KAZLŲ RŪDOS SAVIVALDYBĖS ADMINISTRACIJA

PRANEŠIMAS DĖL PRIIMTŲ SPRENDIMŲ VYKDANT VIEŠĄJĮ PIRKIMĄ

Kazlų Rūdos savivaldybės administracija, juridinio asmens kodas 188777932, (toliau – **Perkančioji organizacija**), vykdanči „Pagalbinio ūkio pastato, „Vytauto g. 58, Kazlų Rūdoje, rekonstravimo į lopšėlį-darželį (mokslo paskirties pastatą) darbai“ viešąjį pirkimą (toliau – **Pirkimas**) (Pirkimo CVP IS Nr. 3707170), vykdomą Centrinės viešųjų pirkimų informacinę sistemos priemonėmis (toliau – **CVP IS**), vadovaujantis Lietuvos Respublikos viešųjų pirkimų įstatymu (toliau – **VPĮ**), teikia atsakymus į tiekėjų užduotus klausimus.

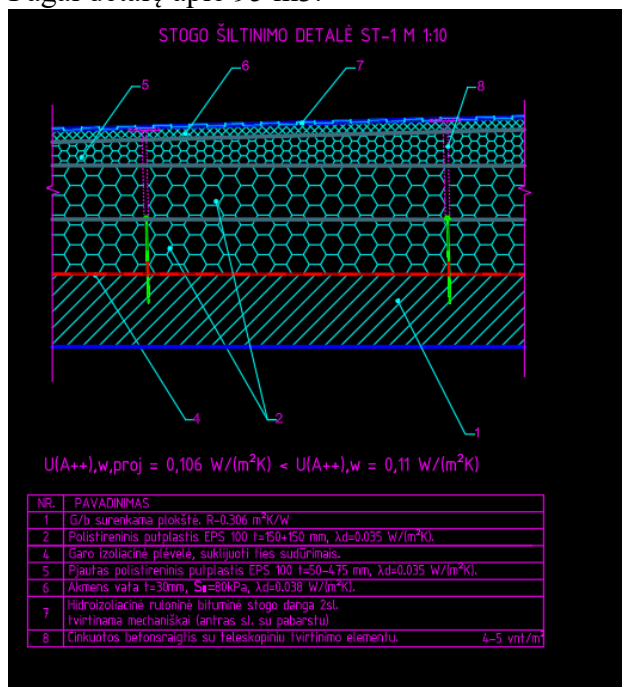
1.3 .Kas yra „laipynės“ – „Esamų laipynių įrengimų perkėlimas iš senojo pastato į naują 1 vnt.“?
Šių laipynių perkėlimas:
